**LAUDO TÉCNICO PREVISTO NO DECRETO Nº 6.795 DE 16 DE MARÇO DE 2009
(Portaria nº 238, de 09 de dezembro de 2010 – Ministério dos Esportes)**

LAUDO DE SEGURANÇA

1.1. Nome do estádio: **LUÍZ JOSÉ LACERDA**

LAUDO DE SEGURANÇA		Polícia Militar de Pernambuco	
Estádio: LUÍZ JOSÉ DE LACERDA		Cidade: CARUARU	
Autoridade Competente: POLÍCIA MILITAR - PE		Estado: PE	
Órgão: BATALHÃO DE CHOQUE

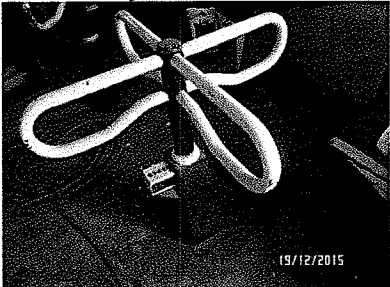
SIM, apenas no portão 08

Foto – alambrado foto – facilidade de invasão de campo pelas cadeiras B

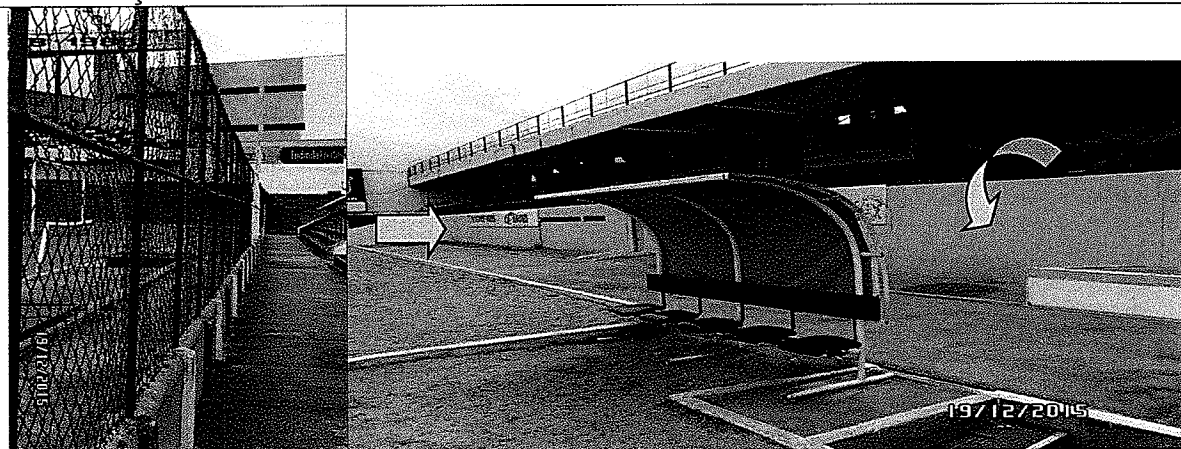
Há alambrados frontalmente e lateralmente, porém, não há obstáculos que dificulte a invasão pelos ocupantes das cadeiras cativas B.

Fotos - banheiros

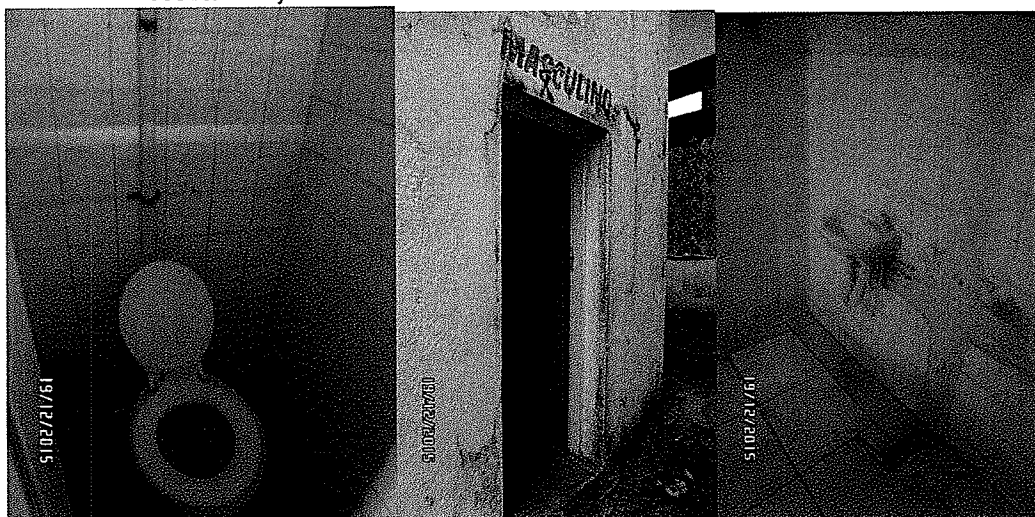
c) Reforma de todos banheiros das arquibancadas local e visitante;

Foto – catraca usada no estádio

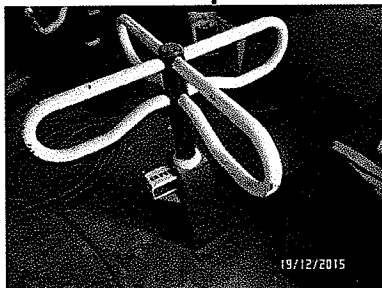
f) Substituir todas as catracas por catracas novas;
